**AVIS RELATIF À LA PROTECTION
CONTRE LES EVENTUELS EFFETS NOCIFS ET NUISANCES
PROVOQUÉS PAR LES RAYONNEMENTS NON IONISANTS
GÉNÉRÉS PAR DES ANTENNES ÉMETTRICES STATIONNAIRES**

Commune : LIEGE - Exploitant : PROXIMUS

Référence exploitant : 41LEO_66

Rapport n° 4962 / 2023

Figure 1 : Vue en plan des lieux de séjour et des points de contrôle

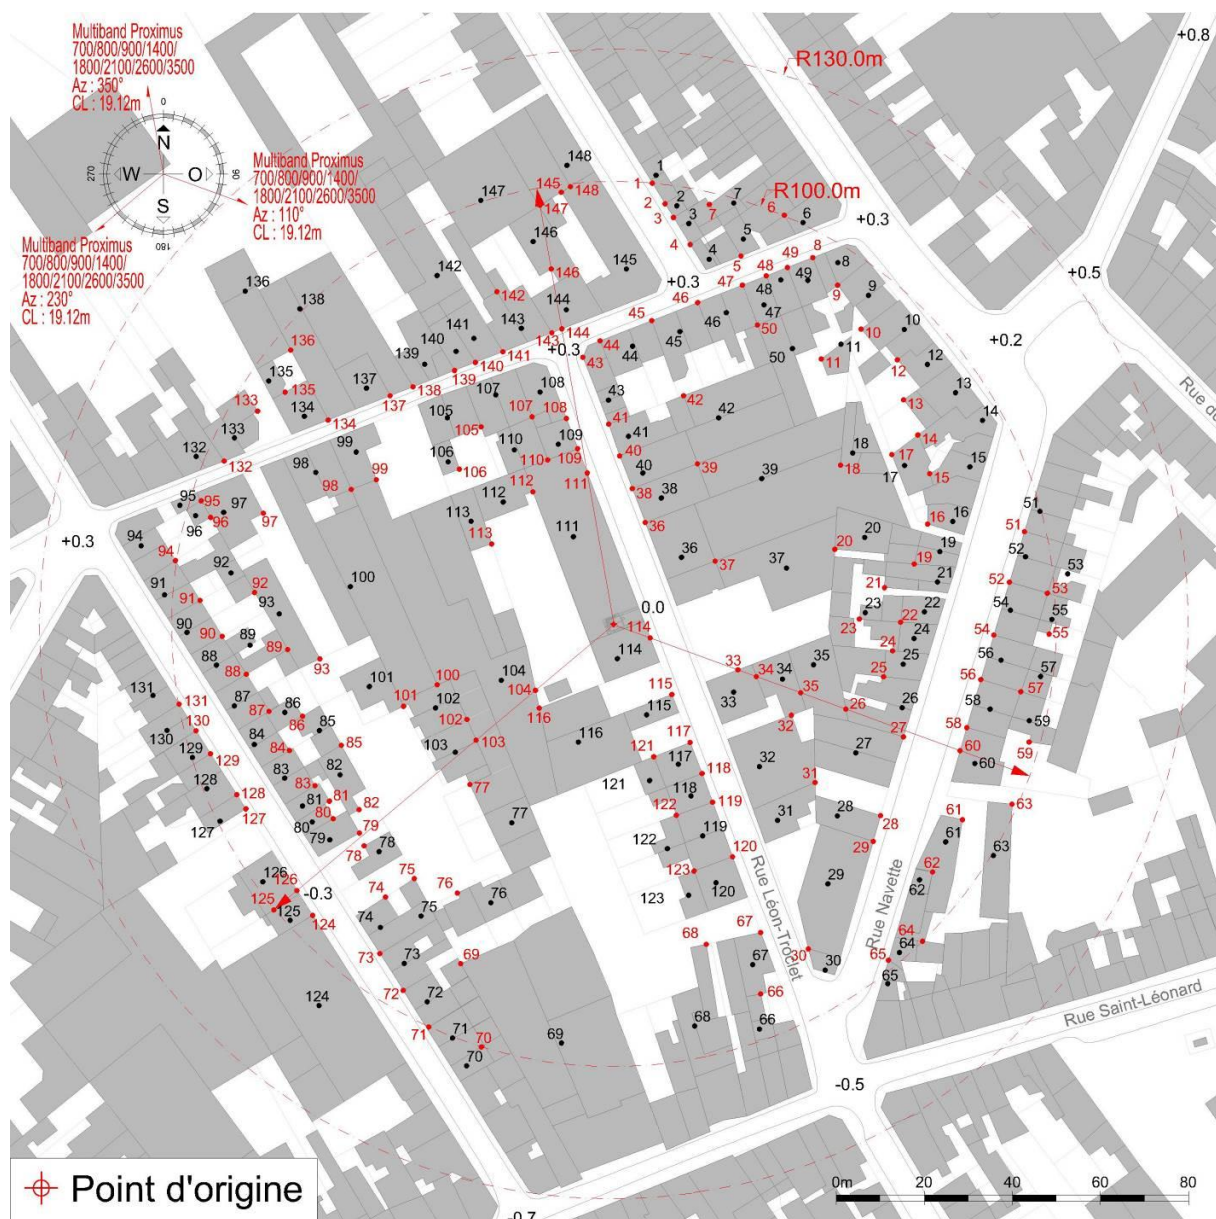
En ce qui concerne les antennes de l'installation mentionnées dans le tableau 1, la distance maximale à laquelle la limite pourrait être atteinte, à l'extérieur, est égale à 87,0 m. S'il n'y a pas de LS à une distance inférieure, les antennes respectent forcément la limite d'immission.

Dans le cas des LS situés à l'intérieur des bâtiments, une atténuation d'obstacle est prise en compte et il en résulte que la distance maximale à laquelle la limite pourrait être atteinte se réduit à 61,6 m.

Les résultats de l'évaluation décrite au paragraphe 4 indiquent que les antennes émettrices stationnaires de l'installation faisant l'objet du présent avis ne produisent pas, dans un lieu de séjour, un rayonnement électromagnétique maximum supérieur aux limites fixées à l'article 4 du décret.

En conclusion, les antennes émettrices stationnaires faisant partie de l'installation référencée dans le paragraphe 2 et dont les caractéristiques techniques sont résumées dans le tableau 1 **respectent les limites d'immission** fixées à l'article 4 du décret du 8 décembre 2022 (M.B. du 16.12.2022) modifiant le décret du 3 avril 2009 relatif à la protection contre les éventuels effets nocifs et nuisances provoqués par les rayonnements non ionisants générés par des antennes émettrices stationnaires.

Figure 2 : Vue en plan des installations d'antennes dans un rayon de 300 mètres autour de l'installation faisant l'objet de la demande d'avis

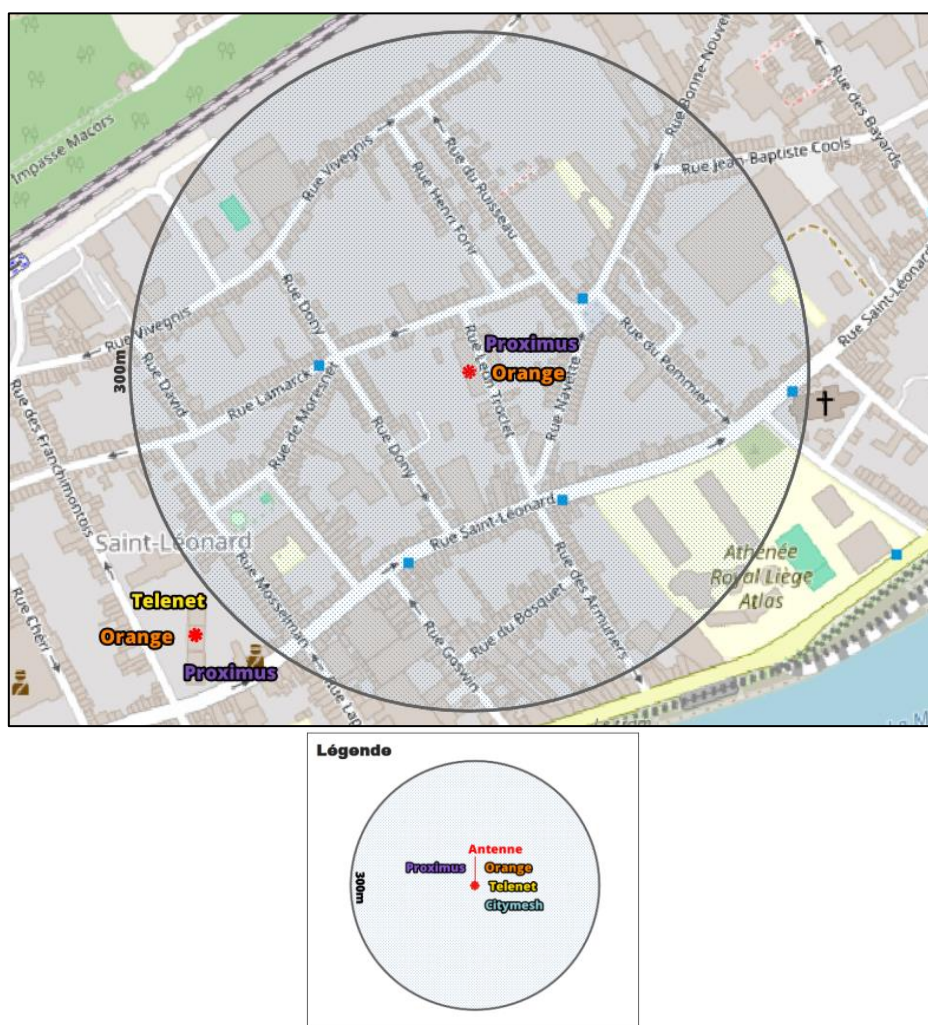
Compte tenu du nombre d'installations localisées dans la figure 2, il apparaît que l'intensité du rayonnement électromagnétique généré, dans les lieux de séjour situés à proximité de l'installation référencée dans le paragraphe 2, par l'ensemble des antennes émettrices stationnaires de l'ensemble des exploitants du même site d'antennes émettrices stationnaires respecte la limite fixée à l'article 4, § 2 du décret.
